043

05.08.2011

Technical Bulletin

Kraftstoffsysteme.

Abb. 1

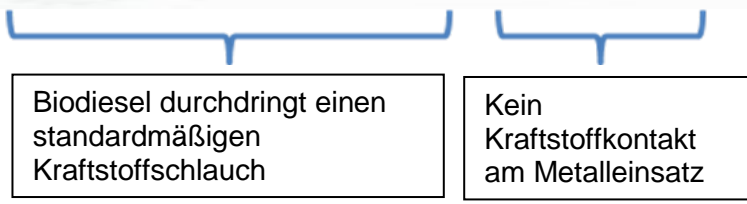
In der Autokraftstofftechnologie hat es viele Weiterentwicklungen gegeben: die Druckwerte sind viel höher geworden, die Kraftstoffdurchlässigkeit ist gesetzlich geregelt und es gibt zahlreiche verschiedene Kraftstoffgemische. Diese Mischungen enthalten chemische Verbindungen, die den Gummi standardmäßiger Kraftstoffschläuche, Kunststoffdichtungen und unbehandelter Aluminiumteile beschädigen können. Diese Schäden können zu Fahrzeugbränden führen. Die falsche Verwendung eines bestimmten Schlauchtyps kann zu verschiedenen Problemen führen wie Undichtigkeiten, dem Brüchigwerden und Brechen von Schläuchen, der Kraftstoffpermatation durch das Schlauchmaterial (Biokraftstoff dringt rasch durch standardmäßiges Nitrilschlauchmaterial hindurch) (Abb. 1).
